**INFORME DE HITO DE CONTROL
N.º 005-2025-OCI/0430-SCC**

**CONTROL CONCURRENTE A LA
MUNICIPALIDAD DISTRITAL DE ASIA
DISTRITO DE ASIA, PROVINCIA DE CAÑETE,
DEPARTAMENTO DE LIMA**

**OBRA: “MEJORAMIENTO DE LA TRANSITABILIDAD
VEHICULAR Y PEATONAL DEL CENTRO POBLADO DE
SANTA CRUZ, DISTRITO DE ASIA -CAÑETE – LIMA”, CON
CUI N.º 2323795 - META 1**

HITO DE CONTROL N.º 2

Detalle de veredas en el plano "PV-05 – Plano de veredas, martillos y rampas"

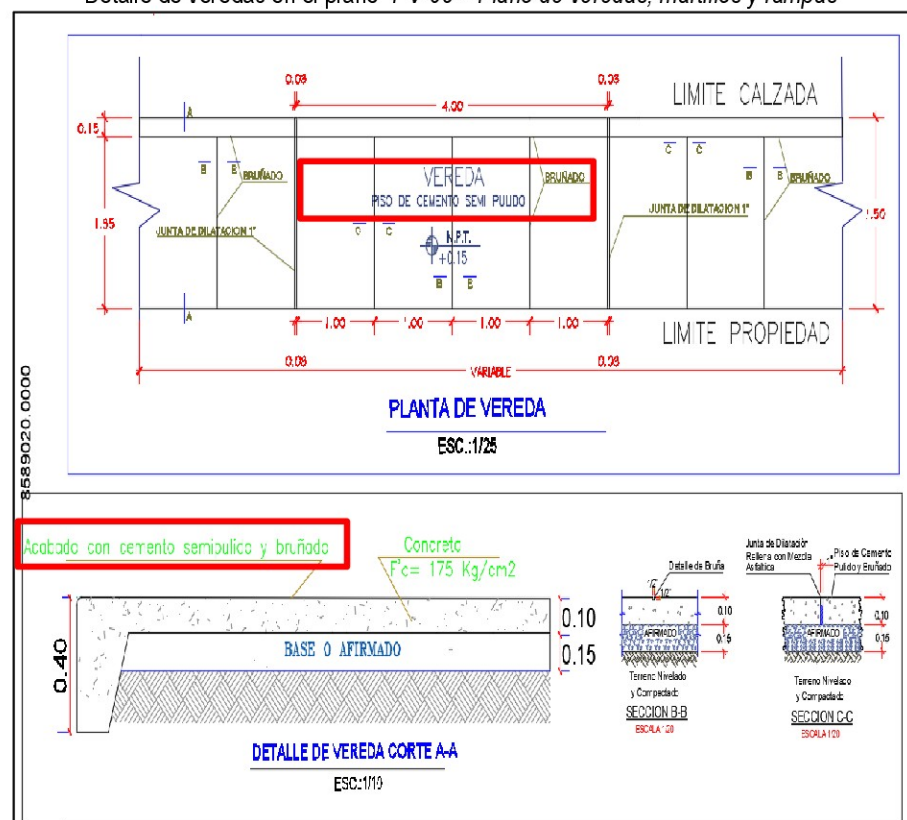
03.01.02.05 CONCRETO VEREDAS $f'c=175 \text{ kg/cm}^2$ (Inc. Bruñado y Semi Pulido): Las veredas ejecutadas presentan daños superficiales, acabados no uniformes, exceso de concreto, fisuras, cangrejera, pendiente el corte de la junta de dilatación de 1" y presencia de sales.

El acabado de las veredas es de cemento semipulido y bruñado, de acuerdo al plano "PV-05 – Plano de veredas, martillos y rampas", tal como se muestra en la imagen siguiente:

Imagen n.º 6
Detalle del plano "CD-02 – Detalle de conexión domiciliar-desagüe"

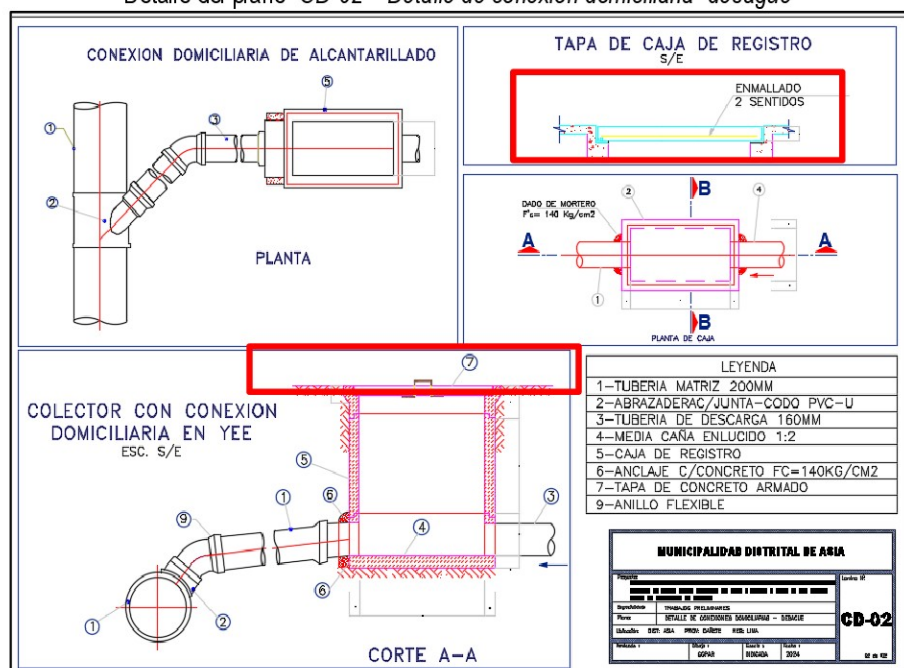
03.01.03.02 NIVELACION DE TAPAS DE CAJAS DE AGUA Y DESAGUE: Las cajas de registro de agua y desagüe no se encuentran a nivel de vereda, asimismo, presentan desgaste de concreto en el marco y tapa de las cajas de desagüe, además, se verificó una caja de registro de agua sin tapa.

El nivel de las tapas de las cajas de registro de las conexiones domiciliarias de agua y desagüe, coinciden con el nivel terminado de las veredas de acuerdo a los planos; "CD-02 – Detalle de conexión domiciliar- desagüe" y "CD-02 – Detalle de conexión domiciliar- agua", tal como se muestra en las imágenes siguientes:

Imagen n.º 8
 Detalle del plano “DRG-02-Detalle de rampa y gradería 01”

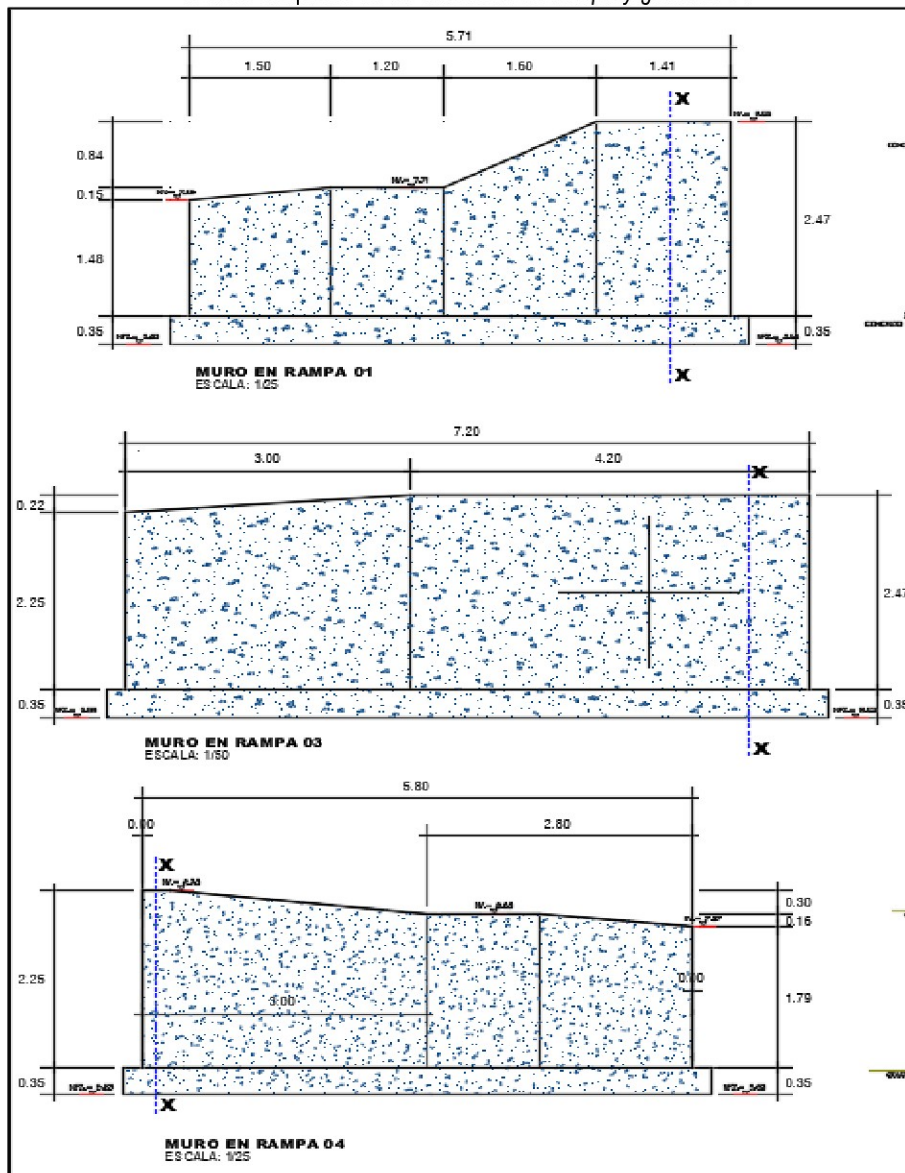
03.02.01 CONSTRUCCION DE MURO DE CONTENCION: Los muros de contención ejecutados presentan desprendimiento de concreto, pendientes de corte de tuberías utilizadas en el encofrado, eliminación de exceso de alambres y residuos de concreto.

La superficie de los muros de contención en rampas, contempla un acabado libre de impurezas y excesos, de acuerdo al plano “DRG-02-Detalle de rampa y gradería 01”, tal como se muestra en la imagen siguiente:

Imágenes n.ºs 9 y 10
Detalle del plano "CM-01-Cimentación de Muros"

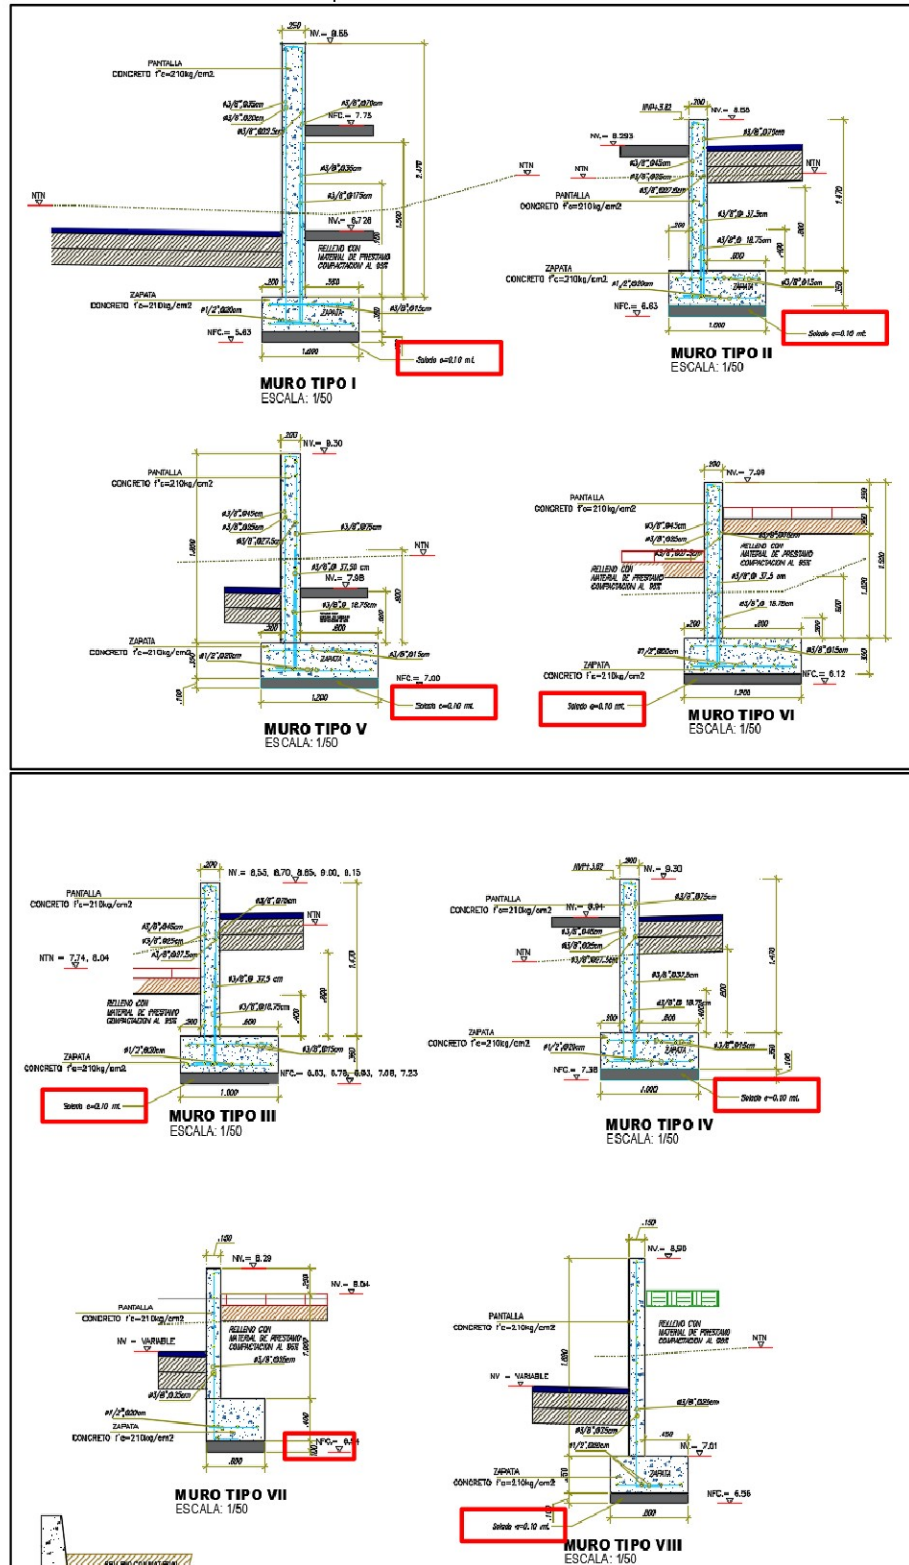
03.02.01.03.01 CONCRETO PARA SOLADO $F'c= 100 \text{ Kg/Cm}^2$: El espesor del solado del muro de contención que estaba en ejecución durante la visita de campo, se corroboró que su espesor ejecutado es de 0.06m. Sin embargo, el espesor del solado es de 0.10 m., de acuerdo al plano "CM-01-Cimentación de Muros", contraviniendo lo establecido en el mismo.

El espesor del solado de todos los tipos muros de contención es de 0.10 m., de acuerdo al plano “CM-01-Cimentación de Muros”, tal como se muestra en las imágenes siguientes:

Detalle del sardinel peraltado en el plano "PV-05 – Plano de veredas, martillos y rampas"

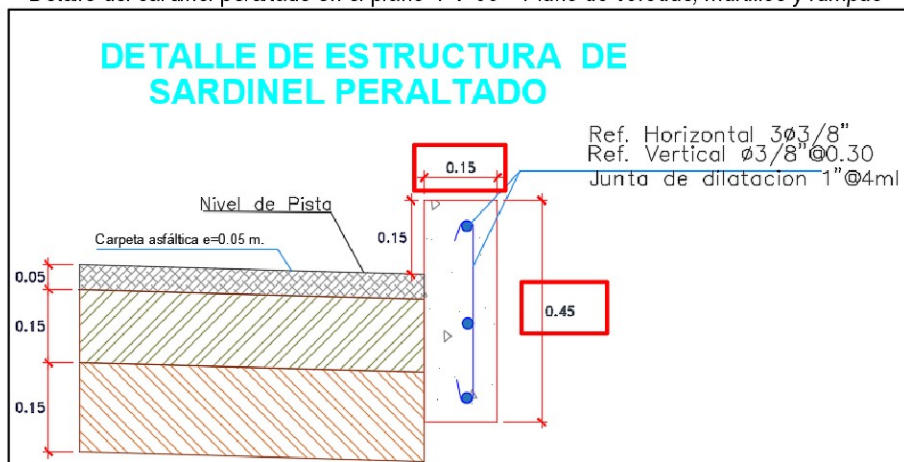
03.03.02 SARDINEL PERALTADO: Los sardineles peraltados ejecutados, se encuentran pendientes de retiro de encofrado en la junta de dilatación, eliminación de alambre y limpieza general.

Además, durante la visita a campo, se corroboró que las dimensiones de ancho y alto del sardinel peraltado es de: (0,16m. y 0,36m.). Sin embargo, las dimensiones de ancho y alto proyectados en el plano "PV-05 – Plano de veredas, martillos y rampas" es de (0,15m. y 0,45m.), contraviniendo lo establecido en el mismo.

La superficie del sardinel peraltado, contempla un acabado libre de impurezas y dimensiones de ancho y alto de: 0,15m. y 0,45m., de acuerdo al plano "PV-05 – Plano de veredas, martillos y rampas", tal como se muestra en la imagen siguiente:

Imágenes n.ºs 30 al 32

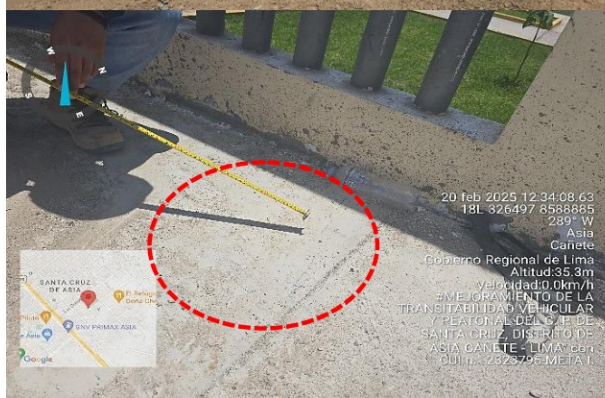
Se evidenció daños superficiales en los bordes de las veredas ejecutadas.

Asimismo, se evidenció de manera general que la partida vereda, se encuentra pendiente de sellado de junta de dilatación en todas las veredas, tanto el lado derecho e izquierdo.

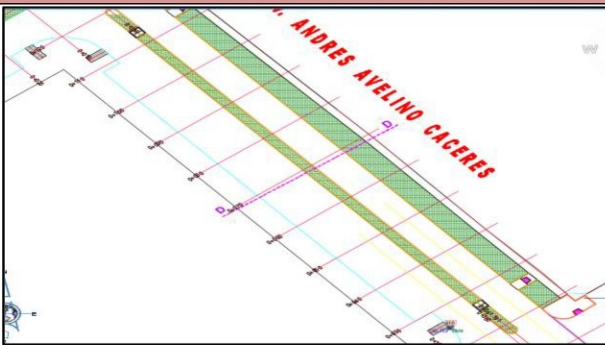
Se verificó que la vereda ejecutada cuenta con fisuras superficiales.

Se verificó que la capa superficial de vereda ejecutada entre las progresivas 0+200 y 0+220 m. aprox. cuenta con daños superficiales – acabados no uniformes.

imágenes
n.ºs 55 al 58

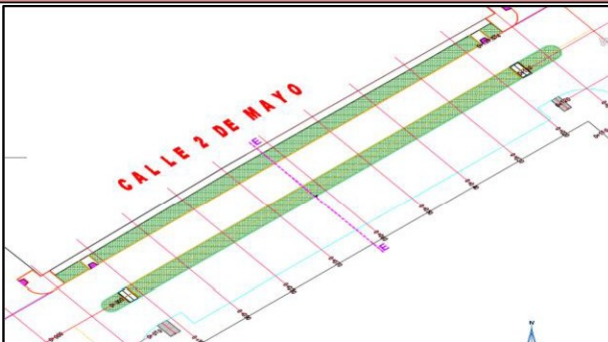
Asimismo, se evidenció desgaste de concreto en el marco y tapa de la caja de desagüe.

Imagen n.º 10 al 16

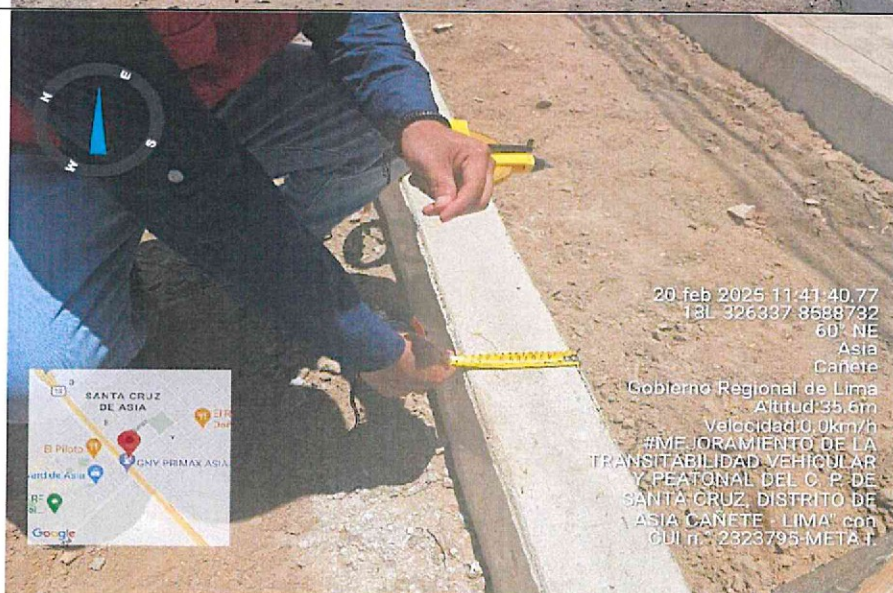
Se corroboró el ancho y alto del Sardinell Peraltado (0,15 y 0,40 m.) aprox. - Lado Derecho.

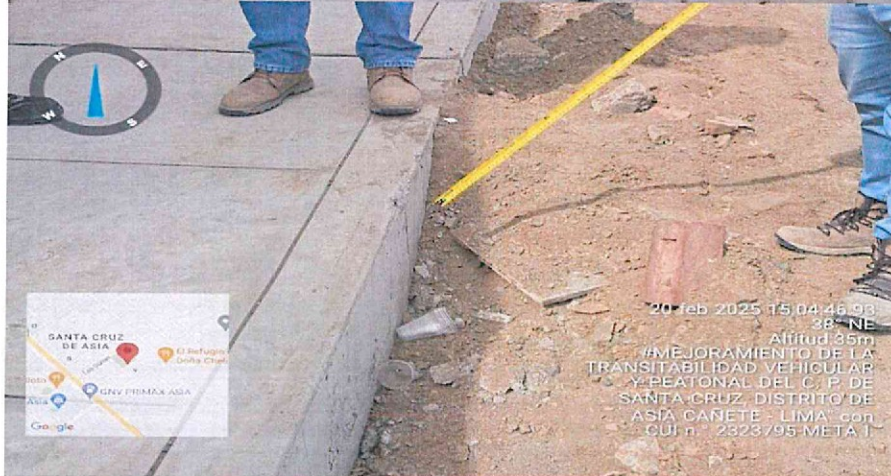
Se verificó el desprendimiento del concreto en los bordes superficiales de la junta de dilatación entre la vereda y rampa.
